con la presente si inviano Osservazioni per l'impianto eolico cod. procedura (id_vip/id_mattm):10844 per la produzione di energia elettrica da fonte eolica costituita da n.6 aerogeneratori della potenza complessiva di 37,2 MW, un sistema di accumulo da 25MW e relative opere connesse in loc. "Riempillo" nel Comune di Pitigliano (Gr).

ID: Codice procedura (ID_VIP/ID_MATTM):10844

Impianto per la produzione di energia elettrica da fonte eolica, costituito da 6 aerogeneratori della potenza complessiva di 37,2 MW, un sistema di accumulo da 25 MW e relative opere connesse in località "Rempillo" nel comune di Pitigliano (GR).

TESTO DELLE OSSERVAZIONI

Immagine n. 5 Intervisibilità degli impianti eolici della provincia di Viterbo anche in quella di Grosseto, in particolare nel pitiglianese.

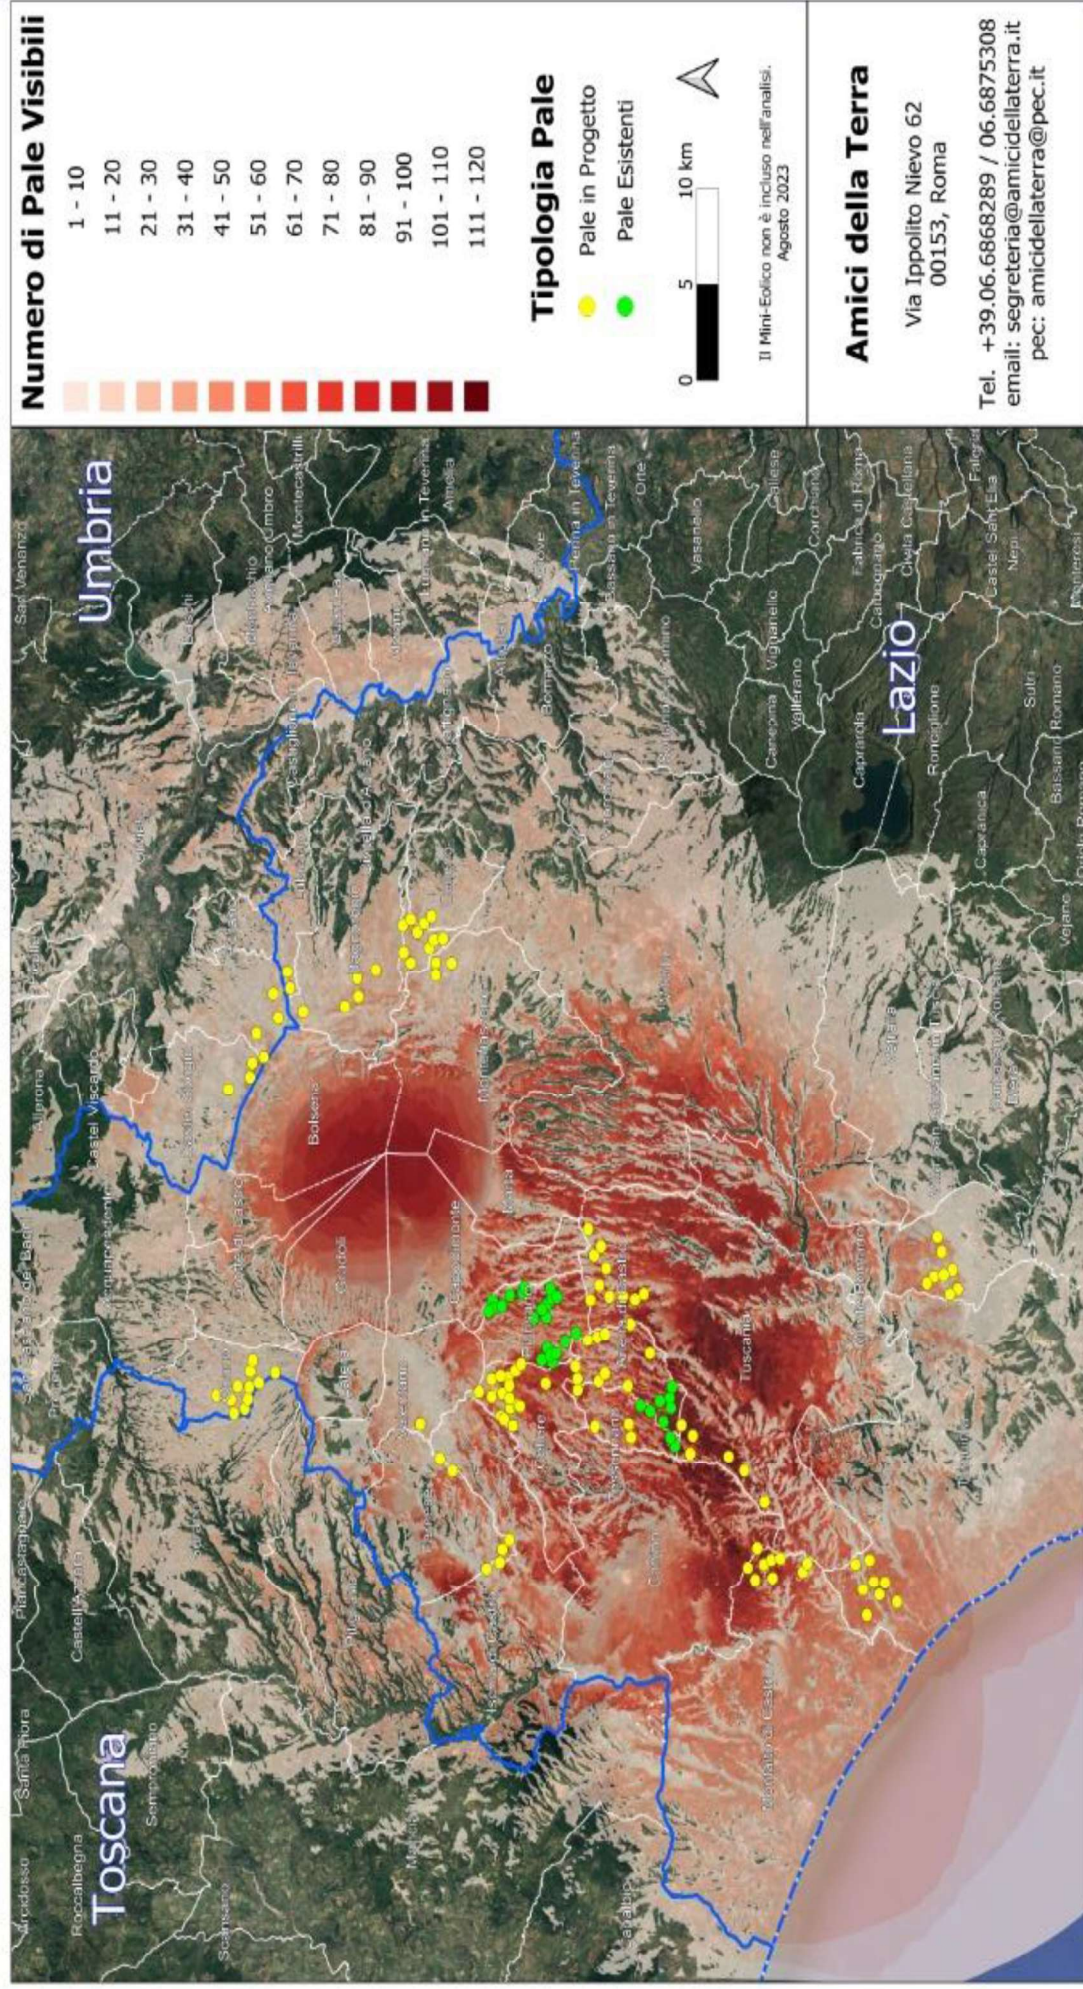
Quindi anche la Regione come Ente deputato dalla normativa nazionale a legiferare sulle aree idonee e non idonee si è espressa riguardo al fatto che abbia assolto ai doveri e alle quote stabilite dal PNIEC e in ambito regionale la provincia di Viterbo è stata quella con il più alto tasso di impianti FER tra tutte e quindi ormai satura ed il cumulo degli impianti FER installati, autorizzati e in progetto rappresenta una elevata criticità per la sostenibilità ambientale di ulteriori eventuali iniziative. L'impianto eolico " Rempillo" pur essendo "esterno al confine provinciale e regionale ma nelle sue immediate vicinanze (a soli 100 metri i primi due aerogeneratori) oltre ad impattare sul territorio e sulle economie di tre Comuni del Lazio (Farnese, Valentano e Latera) si trova nelle fasce di rispetto dei Beni di notevole interesse pubblico come si è evidenziate nelle Osservazioni nn. 1 e 2 e crea anche degli impatti negativi anche sui beni naturalistici come verrà dettagliato nell'Osservazione n. 4. Inoltre andrebbe a sommarsi al già enorme cumulo di impianti eolici e fotovoltaici e geotermici che già creano una elevata criticità ambientale nella provincia di Viterbo e interferiscono anche con il territorio toscano come si può vedere dalle immagini nn. 4 e 5 dell'Allegato n. 1.
